DODATEK Č. 1 KE SMLOUVĚ NA VYTVOŘENÍ ARCHITEKTONICKÉ STUDIE, PROJEKTOVÉ DOKUMENTACE, PROVEDENÍ INŽENÝRSKÉ ČINNOSTI A AUTORSKÉHO DOZORU

„SENOVÁŽNÉ NÁMĚSTÍ V ČESKÝCH BUDĚJOVICÍCH“

HODNOCENÍ DOPADŮ ZMĚNY DÍLA:

SDĚLENÍ O NUTNOSTI NAVÝŠENÍ CENY INVESTICE:

HRANICE ETAPY 1

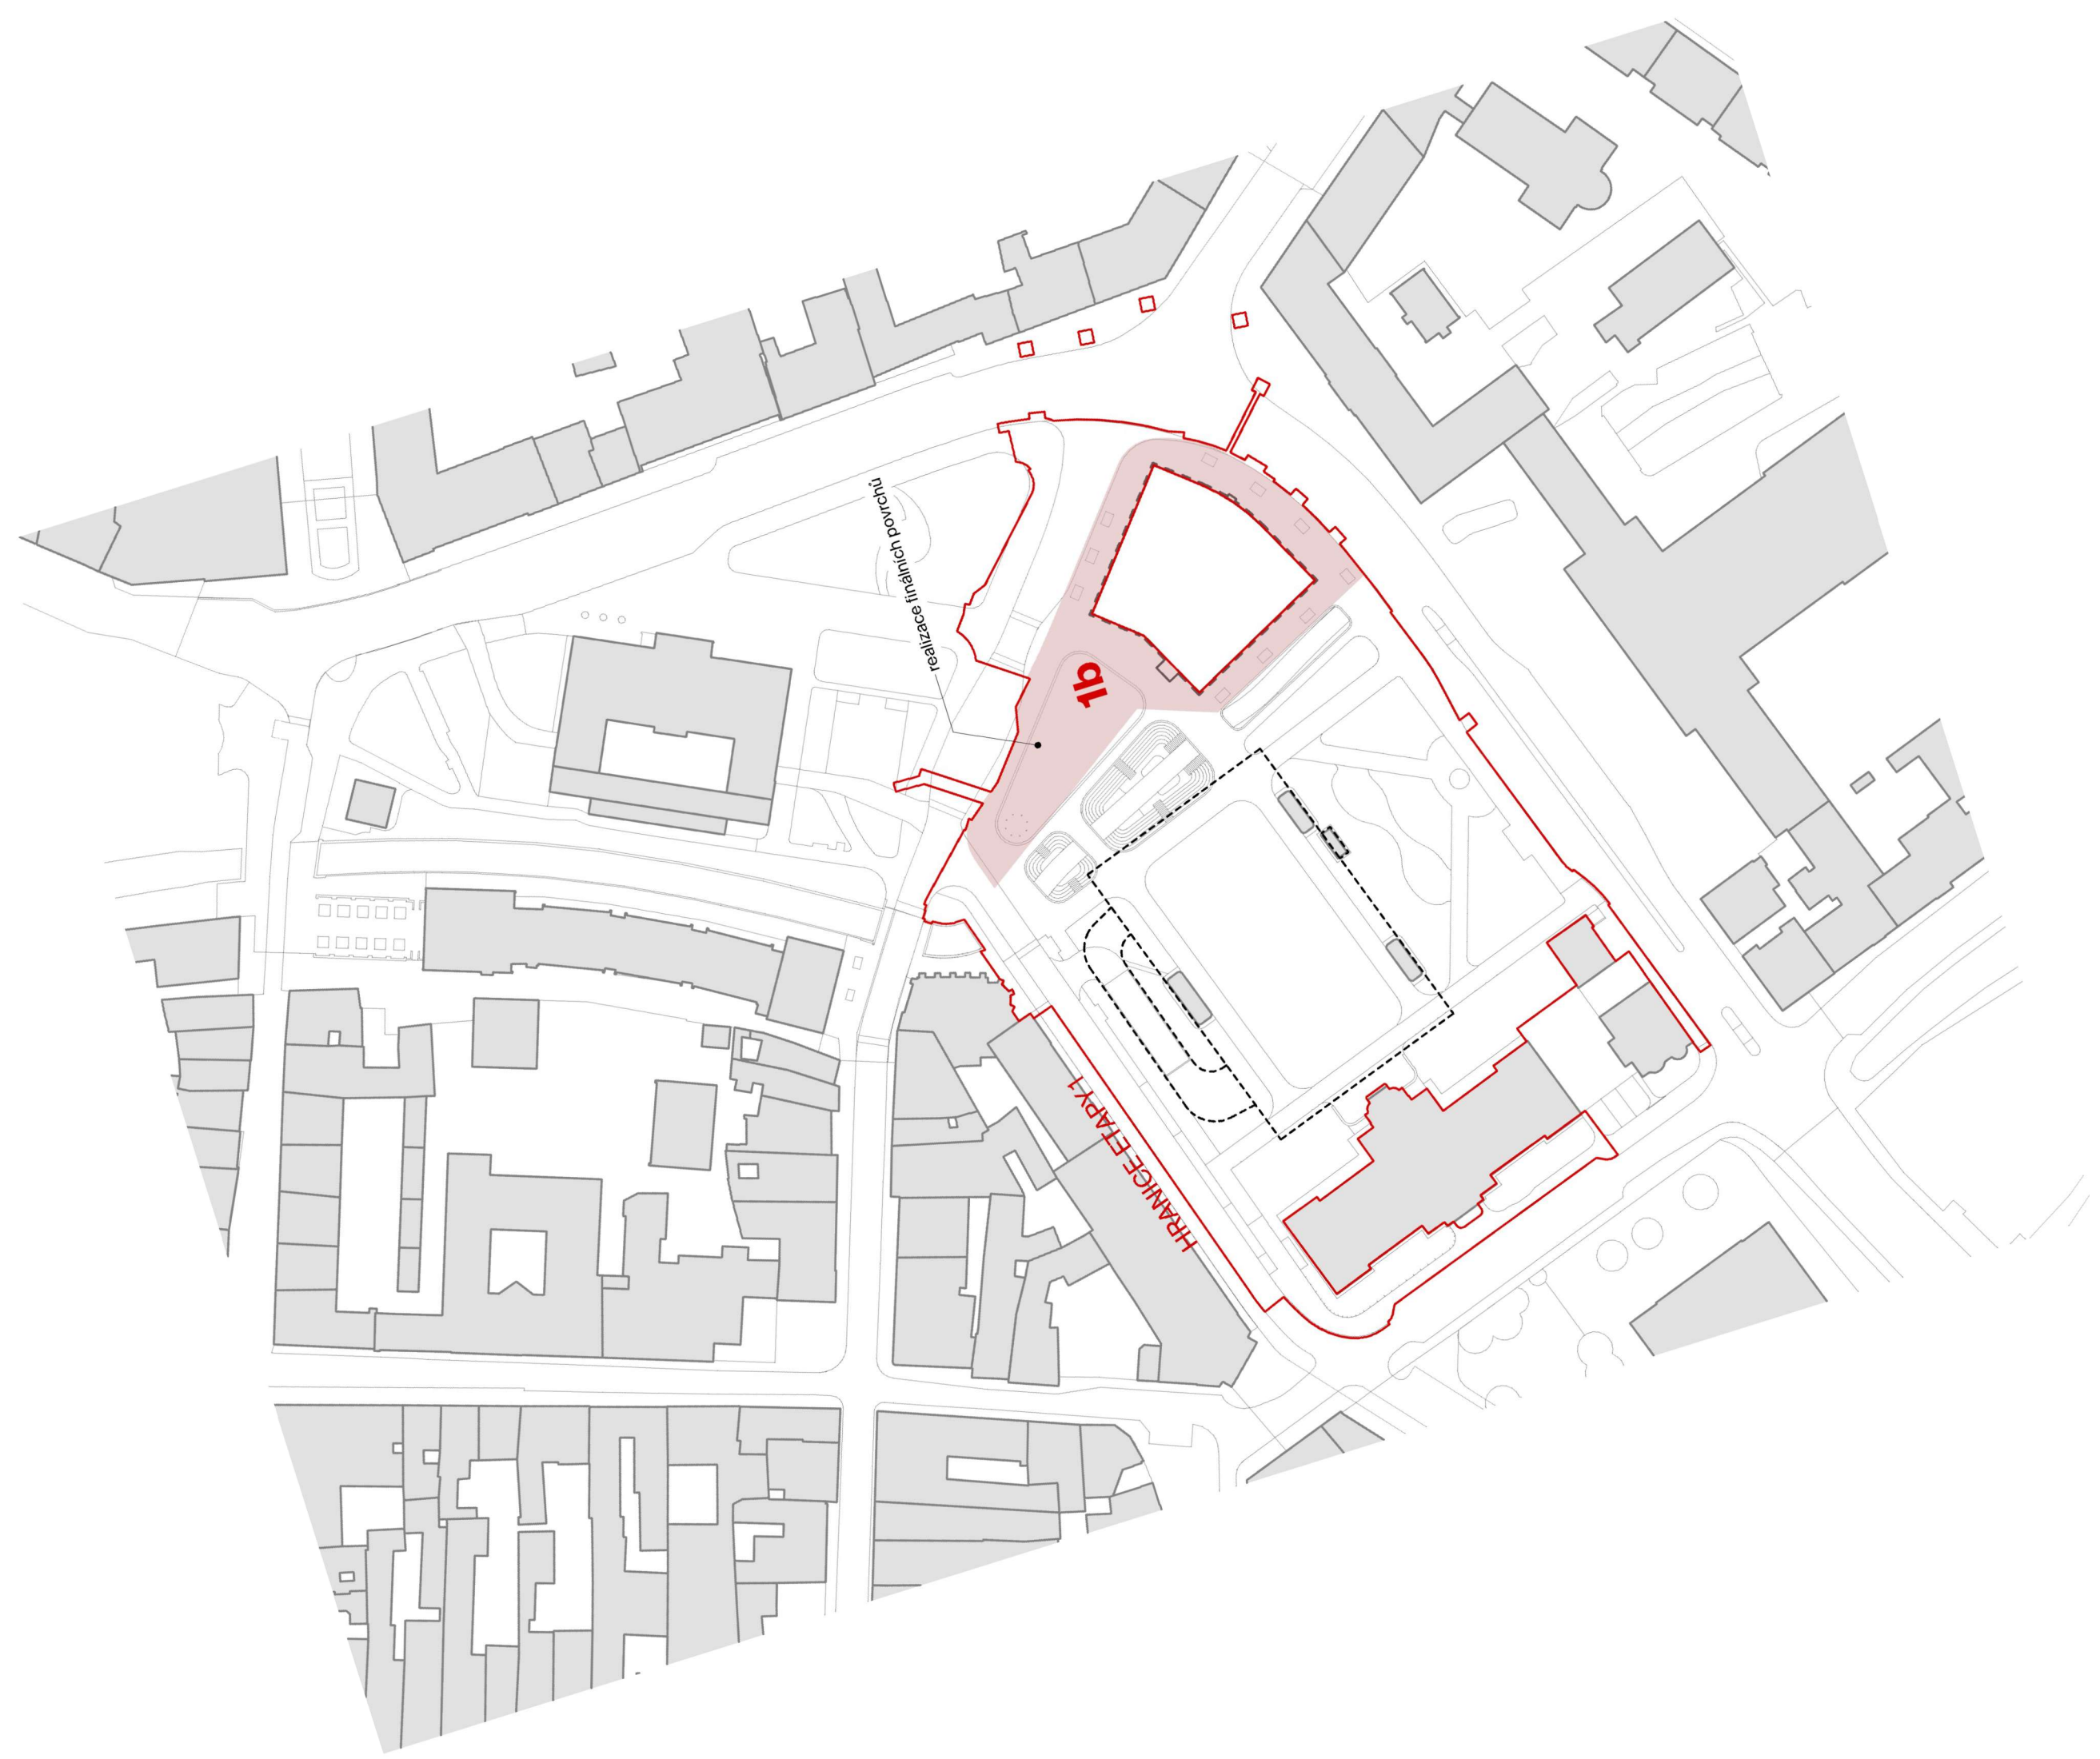
V návaznosti na záměr Objednatele na přednostní stavební realizaci Etapy 1 dle nové Přílohy č. 1/C, která tvoří přílohu č. 3 tohoto Dodatku č. 1, budou Zhotovitelem Projektové dokumentace následující po zpracování Konceptu DUSP zpracovány a Služby pro získání povolení poskytnuty samostatně pro Etapu 1 a Etapu 2 dle nové Přílohy č. 1/C.

Zároveň Etapa 1 s ohledem na koordinaci Projektu s projektem Alšovy jihočeské galerie je nově rozdělena na podetapu 1/A a podetapu 1/B dle nové Přílohy č. 1/C, přičemž:

- a. podetapa 1/A – zahrnuje řešení přeložky Mlýnské stoky, přeložky technické infrastruktury, vybudování objektu podzemního parkoviště, vybudování parkové části a povrchů okolo objektu Alšovy jihočeské galerie.
- b. podetapa 1/B – zahrnuje realizaci náměstí, zpevněných ploch a výsadbu zeleně po stavební realizaci Alšovy jihočeské galerie.
